Příloha č. 5zzn
Vyhodnocení připomínek obcí a veřejnosti

- **Návrh Změny č. 2 Územního rozvojového plánu**
- **Vyhodnocení vlivů návrhu Změny č. 2 Územního rozvojového plánu na udržitelný rozvoj území**
- **návrhy jednotlivých územních opatření k akceleračním oblastem vymezeným v návrhu Změny č. 2 Územního rozvojového plánu**

Příloha č. 5zzn – Vyhodnocení připomínek obcí a veřejnosti

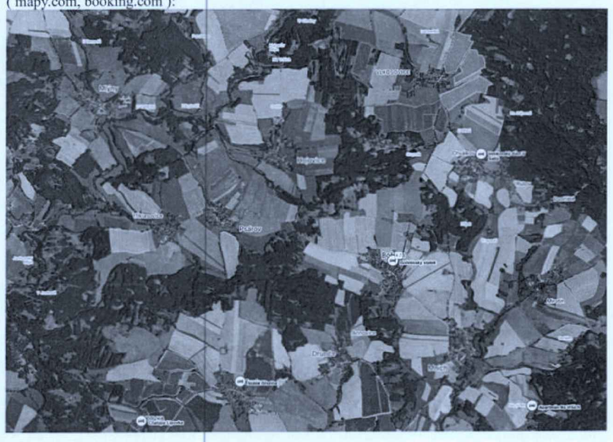
Poř. č.	Připomínkové místo	Číslo jednací	Článek	AO	Připomínka	Vyhodnocení
					Tento zásah není v dokumentaci vyhodnocen ani odůvodněn **a není prokázáno, že je nezbytný a přiměřený sledovanému veřejnému zájmu.** Požaduji, aby tato shora uvedená připomínka byla samostatně a s řádným odůvodněním vypořádána. **6.12.7** Náhrady pro obce nejsou adekvátní a nezahrnují sousední obce. Požadujeme vydání právního předpisu tak, aby náhrady pro obce byly adekvátní a nezahrnovaly pouze obce, na jejichž území mají VTE stát. Požaduji, aby tato shora uvedená připomínka byla samostatně a s řádným odůvodněním vypořádána. **6.12.8** Realizace UO bude znamenat omezení a znevýhodnění vymezeného území v AO pro turistiku a cestovní ruch a v tom důsledku budou zmenšeny příjmy zainteresovaných osob v oboru, které v AOV a jejím okolí žijí, stejně tak i příjmy obcí z poplatku za ubytování. Jedná se např. o penzion Bořetínský statek v Bořetíně. SEA ani UO toto vůbec nehodnotí a nestanovují žádné náhrady, kompenzace a zmírňující podmínky. Viz ubytovací zařízení v bezprostředním a širším okolí akcelerační oblasti (mapy.com, booking.com):
